| IMPIANTO FOTOVOLTAICO "CARPI - Fossoli" |                                  |            |                |
| PG: 498634                              | Nota interpretativa integrazioni | 10.04.2025 | Pagina 1 di 37 |

**Oggetto: LR 4/2018, Art. 20: Provvedimento Autorizzatorio Unico di VIA comprensivo del Provvedimento di VIA relativo al progetto di impianto fotovoltaico denominato "CARPI-FOSSOLI" di potenza nominale pari a 23,20 MWp con sistema di accumulo a batterie e opere di connessione alla rete elettrica, localizzato in località Fossoli nel Comune di Carpi (MO).**

**Richiesta di integrazioni.**

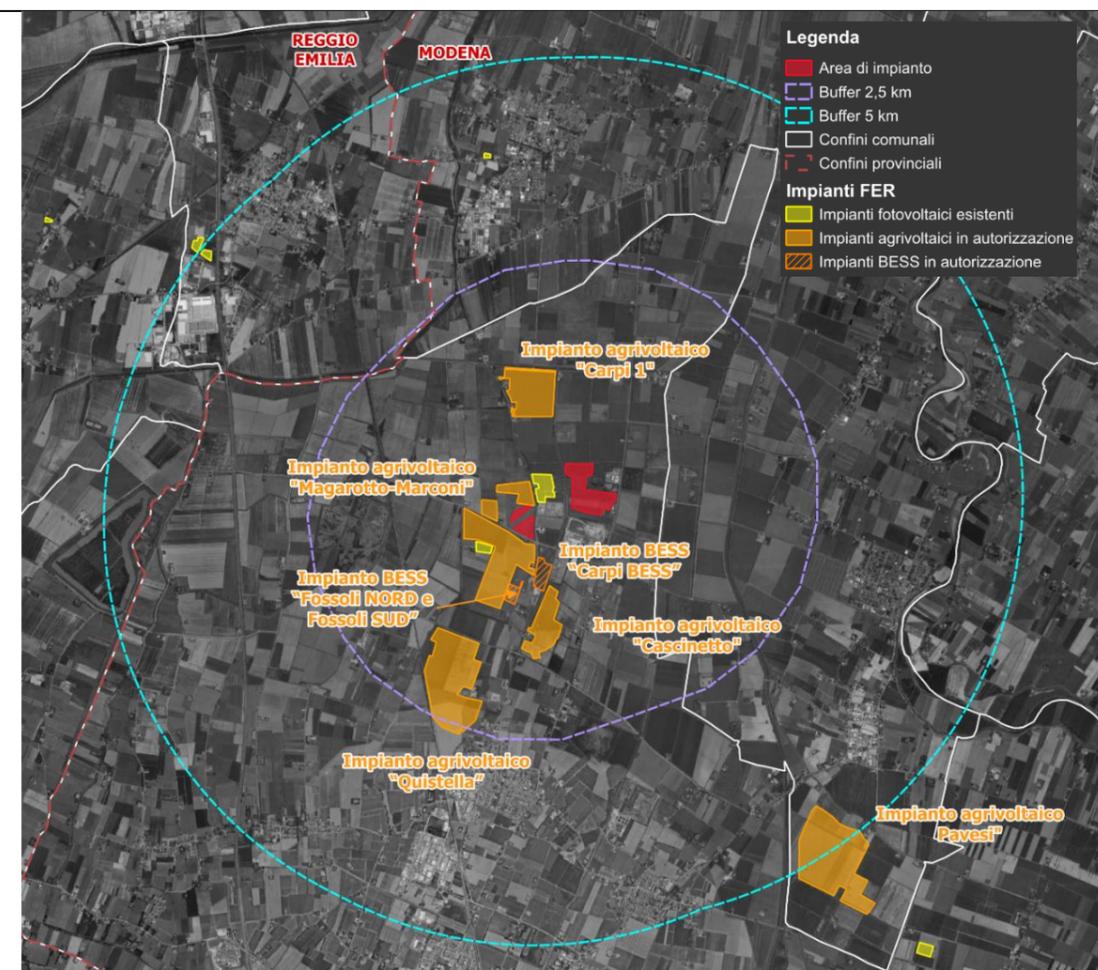
In merito al punto a) la scrivente Società, pur non disponendo di elementi che provino la validità della 'Carta unica dei criteri generali localizzativi degli impianti fotovoltaici', precisa che nell'ambito del Par. 4.2 "Criteri di scelta del sito" dello Studio di Impatto Ambientale (cfr. elaborato "FTV24CP01-E-02Rev#2" inserito all'interno della cartella "03\_SIA"), la suddetta Carta è stata consultata per meri fini conoscitivi, mentre è stata presa in dovuta considerazione la DAL n. 28/2010 con le successive modifiche introdotte dalla **DAL della regione Emilia-Romagna n. 125 del 23/05/2023**. Nella fattispecie, l'area di progetto rientra in "aree idonee a condizione" di cui alla lettera a) punto B della delibera n. 28/2010, così come modificata dalla deliberazione regionale n. 125 del 23/05/2023, in base alla quale, nelle aree idonee "ope legis", di cui all'art. 20, comma 8, lettera c-ter), di cui al punto precedente, gli impianti fotovoltaici (sia con moduli a terra, sia agrivoltaici) possono interessare il 100% della superficie disponibile.

A scala locale, l'indagine storica delle immagini satellitari a disposizione (arco temporale 2003-2024), unitamente al censimento delle attività presenti, dimostra che l'area immediatamente circostante il sito di progetto è caratterizzata da una forte compresenza di elementi tecnologici, produttivi e infrastrutturali, tra cui impianti di gestione rifiuti (e.g. AIMAG, TRED, Ca.Re.), aziende di logistica, infrastrutture energetiche (stazione elettrica Terna, linee AT 132-380 kV) e due impianti fotovoltaici a terra. Tale densità di elementi industriali e tecnologici determina una connotazione agro-tecnologica e agro-energetica del territorio, consolidata nel tempo.

A scala sovralocale, estendendo l'analisi oltre il buffer di 2,5 km, si osserva invece una **riduzione significativa degli elementi industriali e infrastrutturali**, con un paesaggio che torna a essere prevalentemente agricolo e rurale. In particolare, entro un buffer di analisi di **5 km**, il numero di impianti in autorizzazione cala drasticamente (solo uno rilevato come rappresentato nell'immagine riportata di seguito), dimostrando come la pressione antropica si riduca progressivamente allontanandosi dal sito di progetto.
